Réfection du mur de soutènement en amont du barrage Simon-Sicard

**Complément de l'étude d'impact
sur l'environnement**

Réponses aux questions et commentaires
du ministère de l'Environnement, de la Lutte
contre les changements climatiques, de la Faune et des Parcs

Juin 2025

Figure 7-1 : Vocabulaire des variantes de travaux

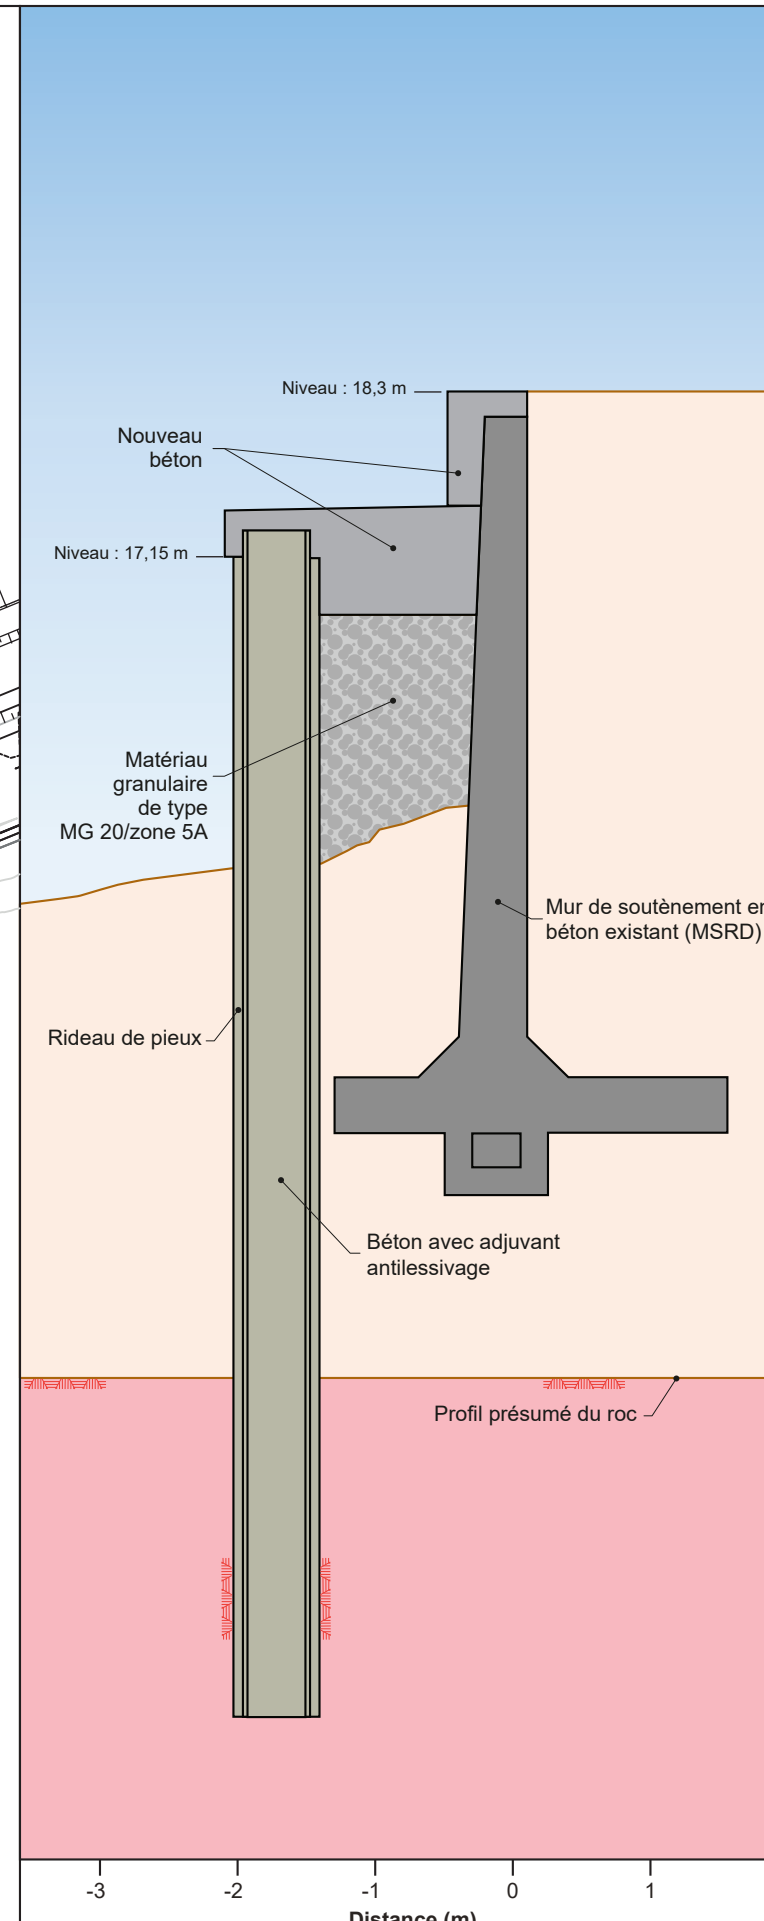
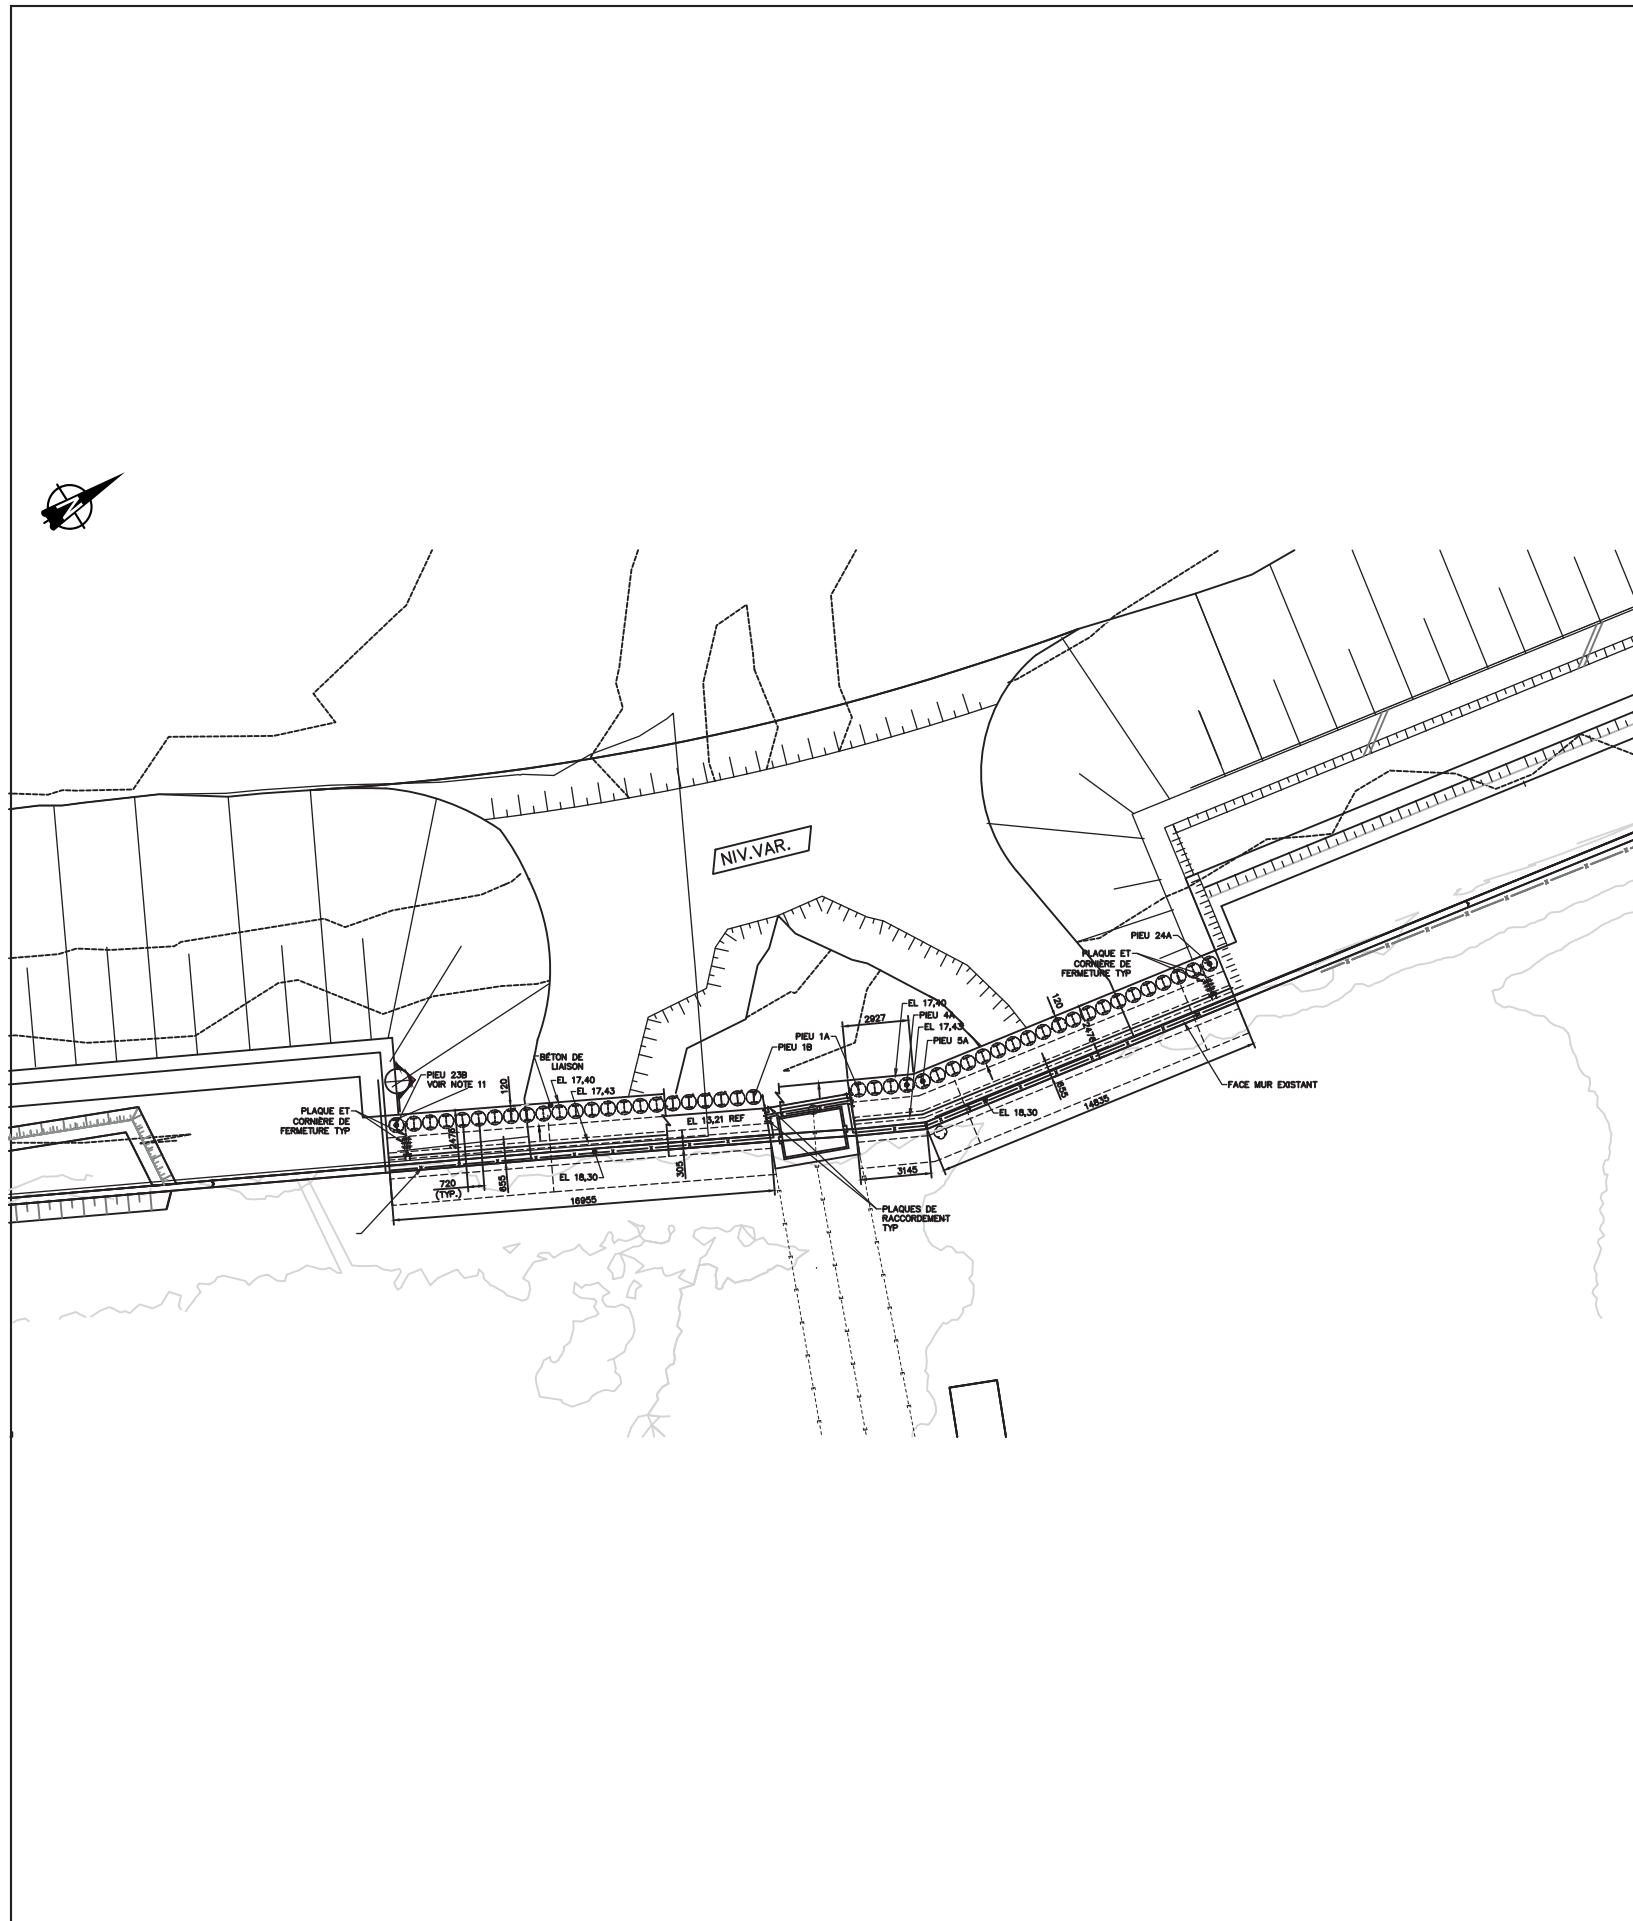
Afin d'avoir une information juste sur l'ouvrage que compte réaliser l'initiateur, il doit préciser l'élévation maximale de l'ouvrage et soumettre une nouvelle version de l'ensemble des plans, croquis, coupes types ou autres documents modifiés par ce changement, le cas échéant.

La figure 7-1 ainsi que les figures des chapitres 8 et 12 ont été mises à jour afin de représenter la modification de l'élévation. Elles sont présentées à l'annexe A du présent complément. Toutefois, ce changement n'occasionne aucune modification aux superficies d'empiètement.

Figure 8-3

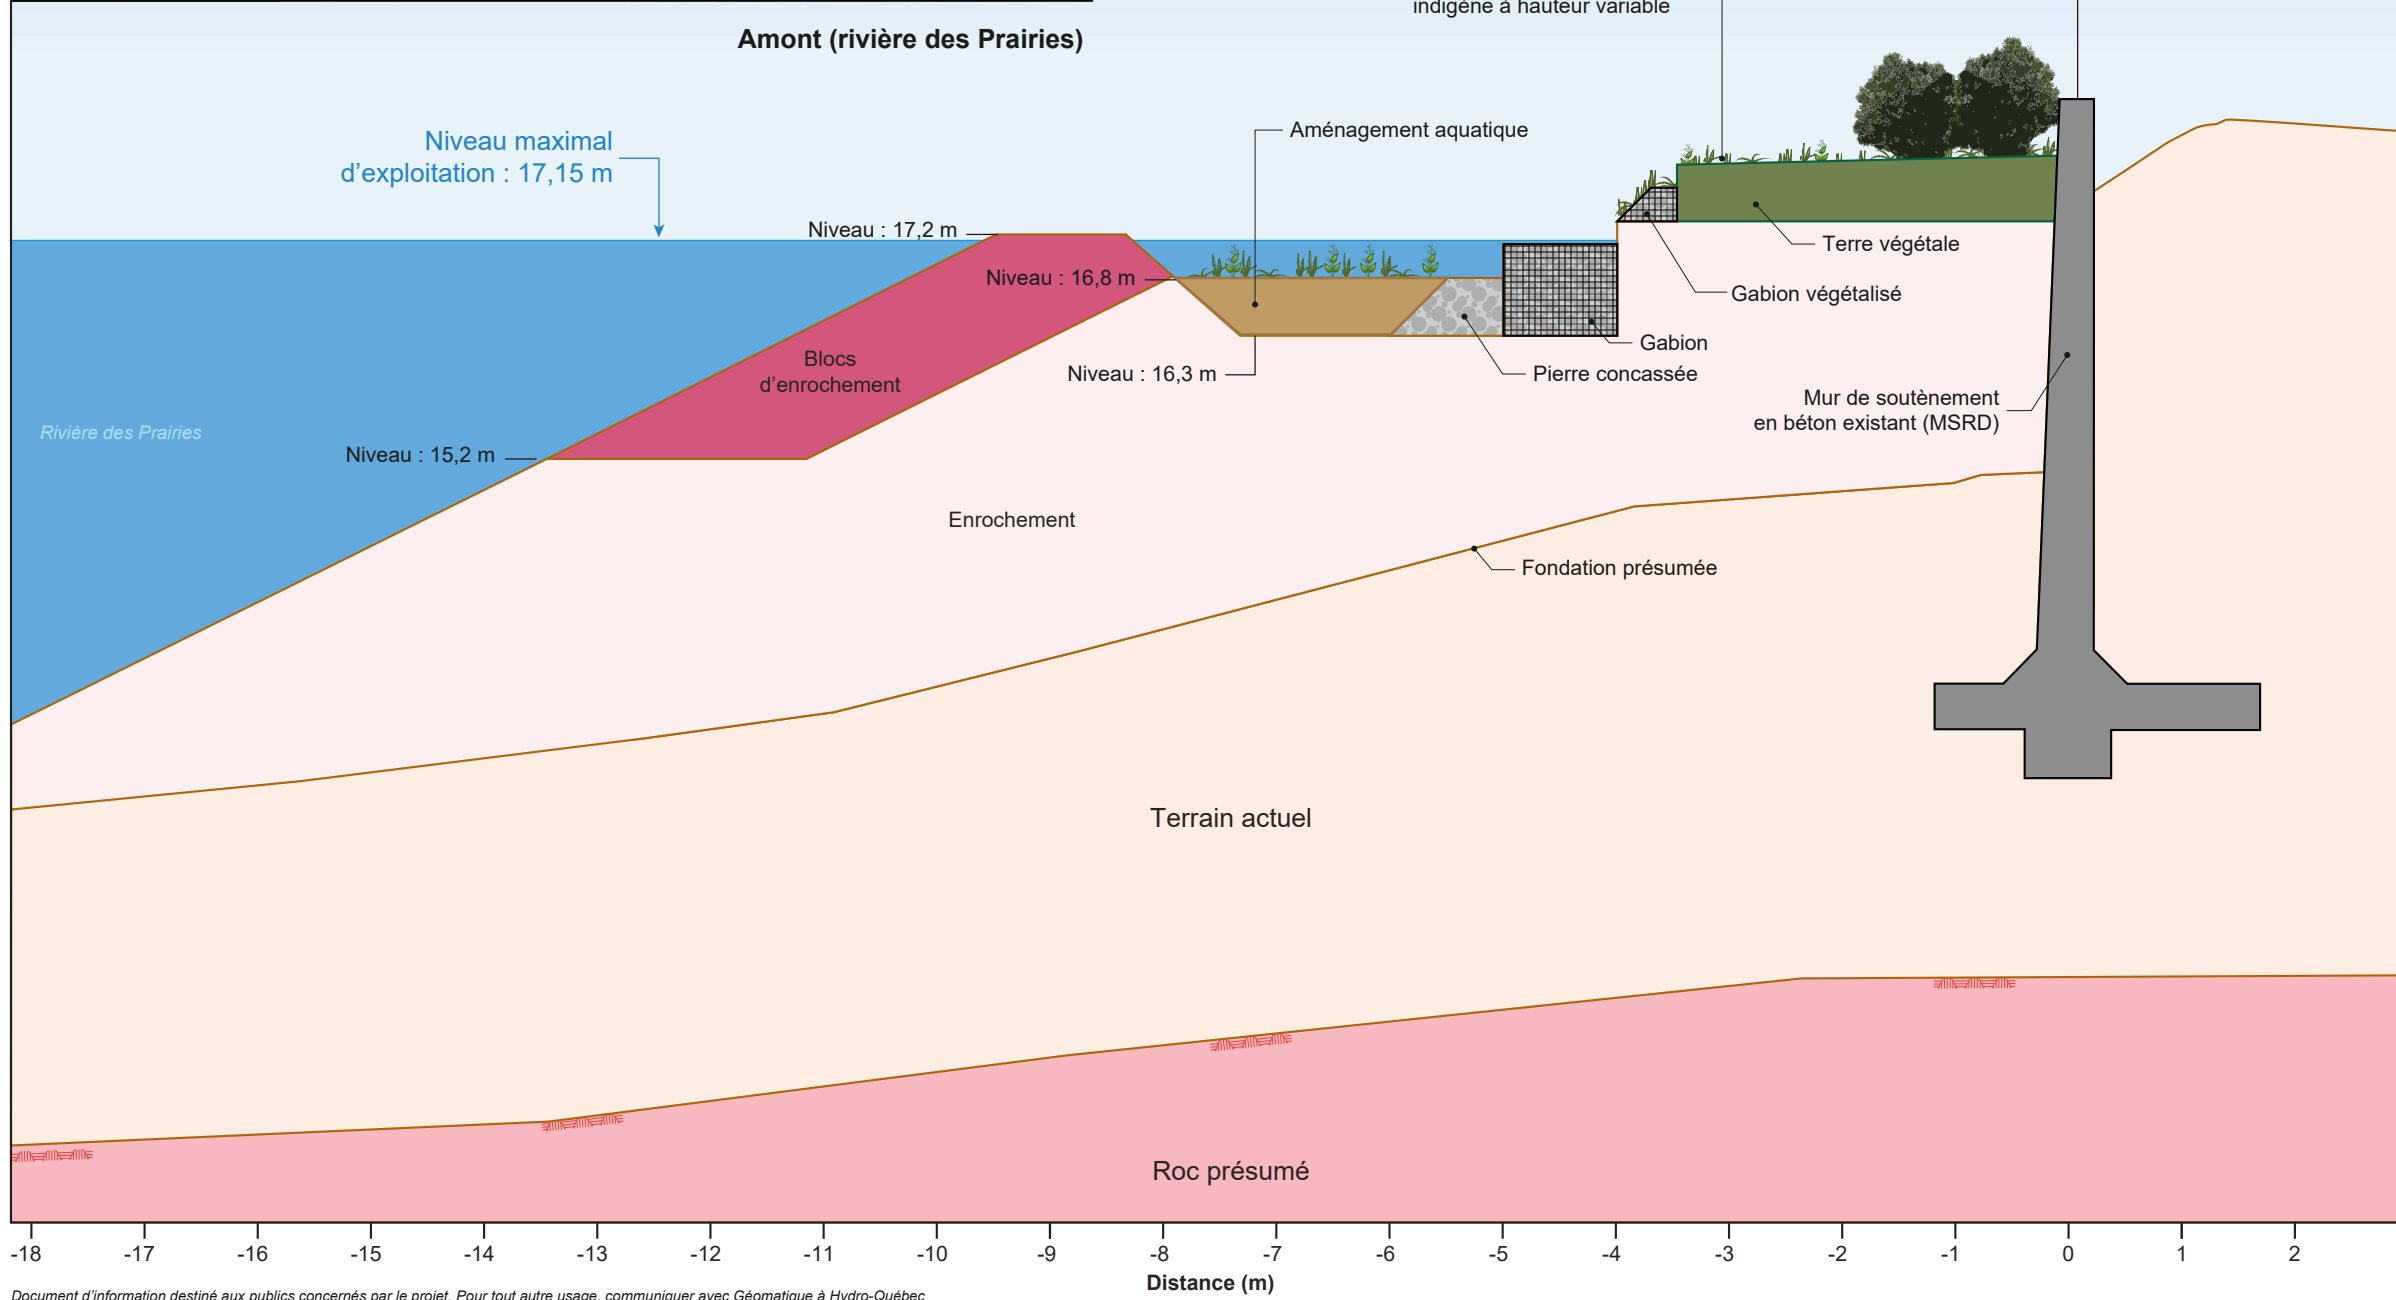
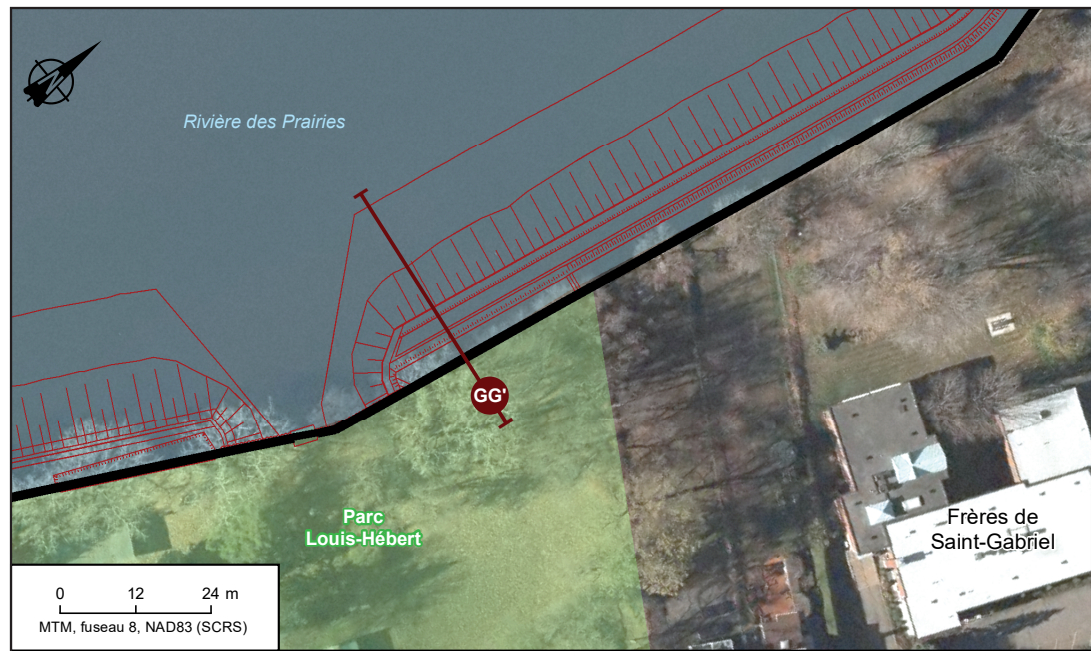
- i) Atteinte permanente en milieux humides et hydriques (10 630 m² à la page v et 12 424 m² à la page 7-24) ;
- j) Stabilisation de l'émissaire Curotte – nouvelle surface horizontale (nouveau béton sur la figure 8-3 et aménagé avec des végétaux à la page 8-28).

- j) La figure 8-3 illustre une coupe-type de la stabilisation de l'émissaire Curotte à l'aide de pieux tangents avec béton de liaison. La liaison entre les pieux et le mur existant sera constituée d'une dalle de béton d'une largeur de moins de 2,5 m. La nouvelle surface en béton créée ne sera pas aménagée avec de la végétation, contrairement à ce qu'on lit à la page 8-28 de l'étude d'impact.
